Dodatok 78 – Predpis 79

Dodatok 3 k sérii zmien 04 – Dátum nadobudnutia platnosti: 4. január 2023

Jednotné ustanovenia pre homologizáciu vozidiel z hľadiska mechanizmu riadenia

“5.6.4.8.2. Detekčná oblasť na úrovni terénu

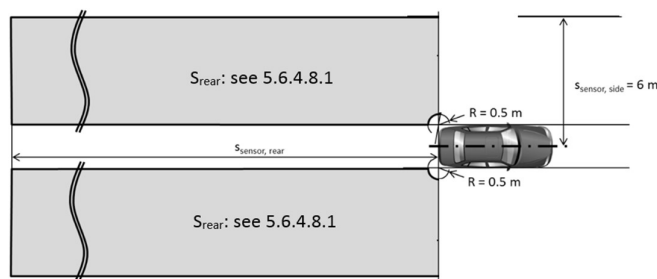
Bod 5.6.4.8.2. sa mení takto:

Oblasť detekcie systému vozidla na úrovni terénu musí byť minimálne taká, ako je znázornené na obrázku nižšie.”
